Determinazione dirigenziale	n. DET-AMB-2023-953 del 27/02/2023
Oggetto	Adozione di Autorizzazione Unica Ambientale (AUA) ai sensi del D.P.R. 59/2013 relativa alla società CANTINA DEI COLLI ROMAGNOLI Soc. Coop. Agricola per l'impianto destinato ad attività di cantina vitivinicola per la produzione e commercio all'ingrosso e al dettaglio di vino, sito in Comune di Imola (BO), via Bicocca n. 11.
Proposta	n. PDET-AMB-2023-978 del 27/02/2023
Struttura adottante	Servizio Autorizzazioni e Concessioni di Bologna
Dirigente adottante	PATRIZIA VITALI

Oggetto: Adozione di Autorizzazione Unica Ambientale (AUA) ai sensi del D.P.R. 59/2013 relativa alla società **CANTINA DEI COLLI ROMAGNOLI Soc. Coop. Agricola** per l'impianto destinato ad attività di cantina vitivinicola per la produzione e commercio all'ingrosso e al dettaglio di vino, sito in Comune di Imola (BO), via Bicocca n. 11.

**Oggetto:** Istanza di Modifica Sostanziale AUA Società **CANTINA DEI COLLI ROMAGNOLI SCA - zona intervento: Imola (BO) Via Bicocca nc.11** – Attività di Lavorazione e vinificazione uve conferite dai soci.

Parere per rilascio autorizzazione allo scarico di acque reflue industriali e domestiche in pubblica fogna

# ALLEGATO 1

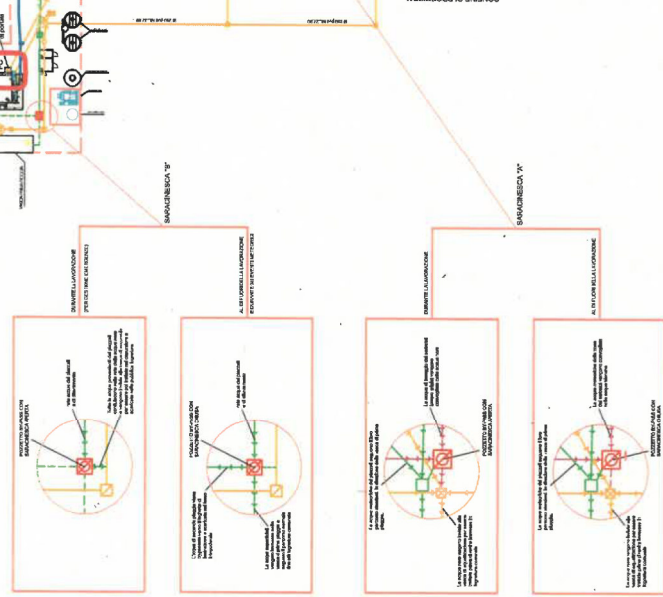
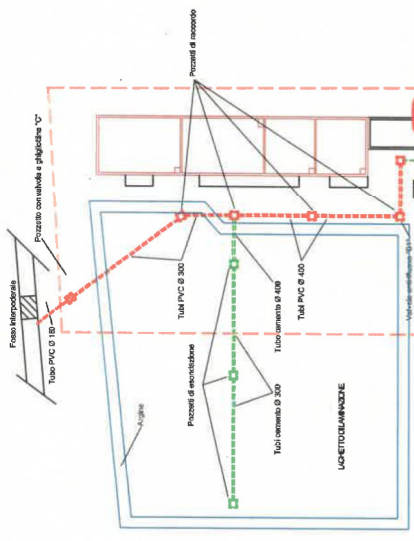
- 1) viene accettata nella pubblica fognatura di tipo nero di Via Colombarotto l'immissione indicata in planimetria al punto S derivante dall'insieme di acque reflue industriali decadenti dall'attività vitivinicola, acque reflue industriali di raffreddamento, acque di dilavamento piazzali e di prima pioggia, reflui domestici;

- 4) lo scarico dei reflui industriali al punto S1 deve rispettare i limiti di emissione previsti dalla Tabella 3 Allegato 5 del D.Lgs 152/06 - colonna scarico in rete fognaria eccetto i seguenti parametri quali-quantitativi:

- a) Il controllo avverrà nel punto di campionamento acque di processo (contraddistinto in planimetria "PC");
  - b) altri punti contraddistinti in planimetria: S1 pozzetto di ispezione finale;
